日立マイクロコンピュータ技術情報

題 目	H8S/2237, 2227シリーズ仕様変更		発行番号	TN- H8*-177A	
			分 類	① 仕様変更 ② ドキュメント訂正追加等 ③ 使用上の注意事項	
適 用 製 品	H8S/2224	対象ロット等	関連資料 H8S/2237, 2227シリーズハードウェア マニュアル第2版(ADJ-602-176A) 日立マイクロコンピュータ技術情報 (TN-H8*-168A)	Rev.	有効期限
		全ロット		—	永年

日立シングルチップマイクロコンピュータ H8S/2237, 2227シリーズにおきまして、HD6432224を製品ラインアップしました。つきましてはハードウェアマニュアルおよび日立マイクロコンピュータ技術情報(TN-H8*-168A)を変更致しましたのでご連絡させて戴きます。ご注意願います。

図3.3 H8S/2224の各動作モードのアドレスマップ

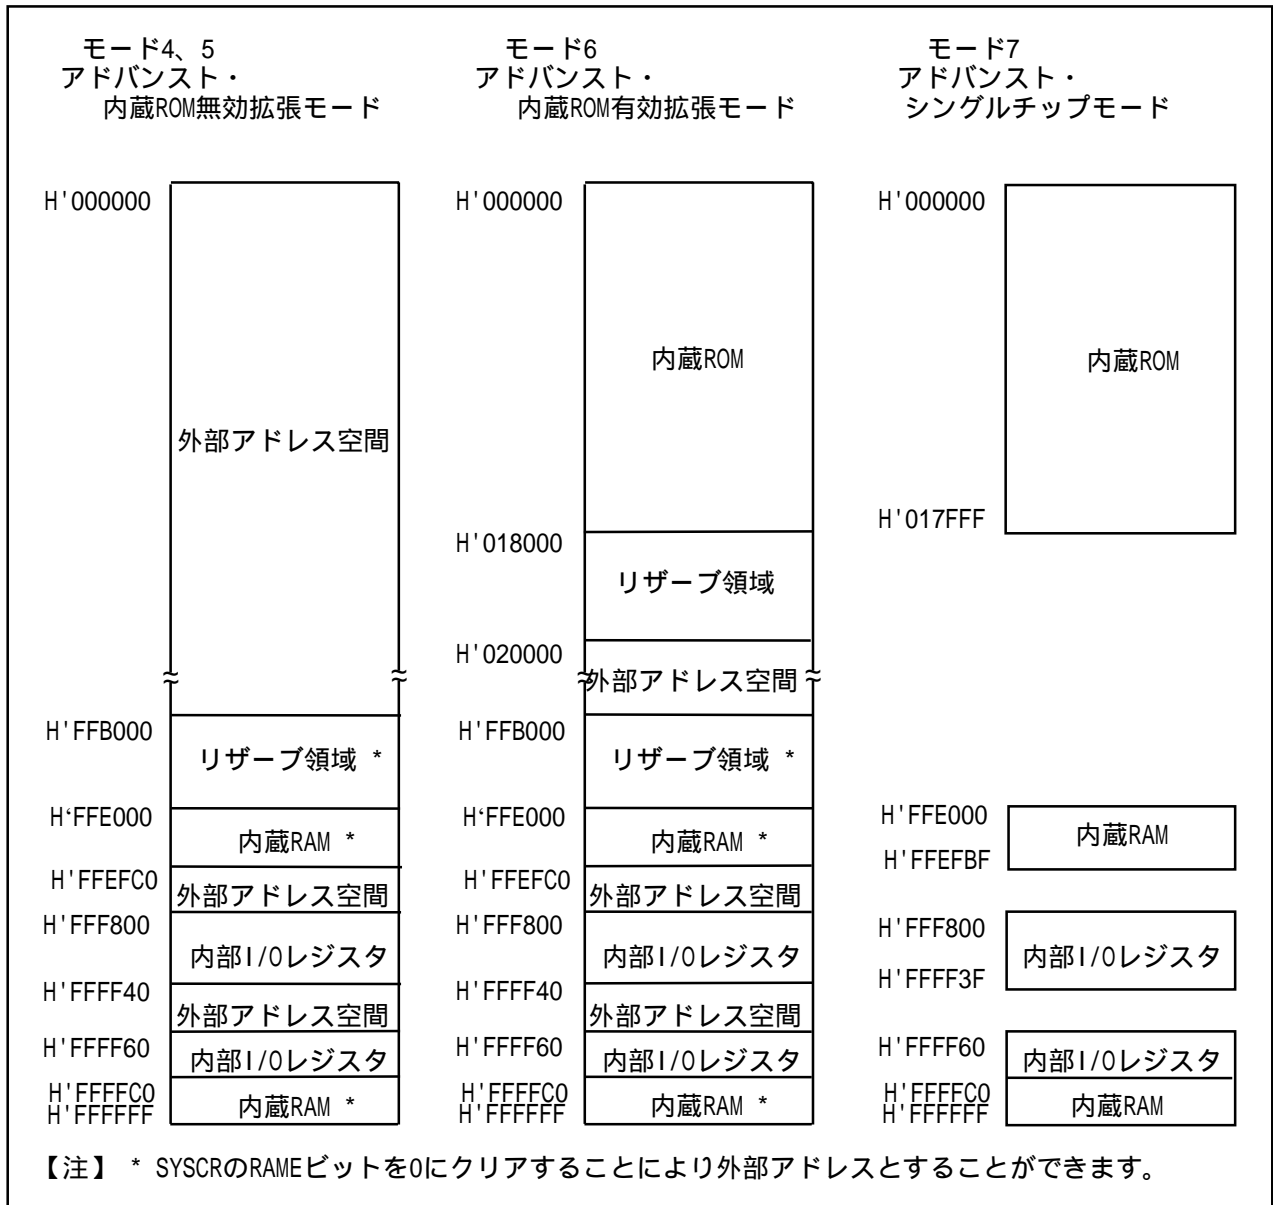
3.5項の各動作モードのアドレスマップ(P.84～)に「H8S/2224の各動作モードのアドレスマップ」を追加致します。
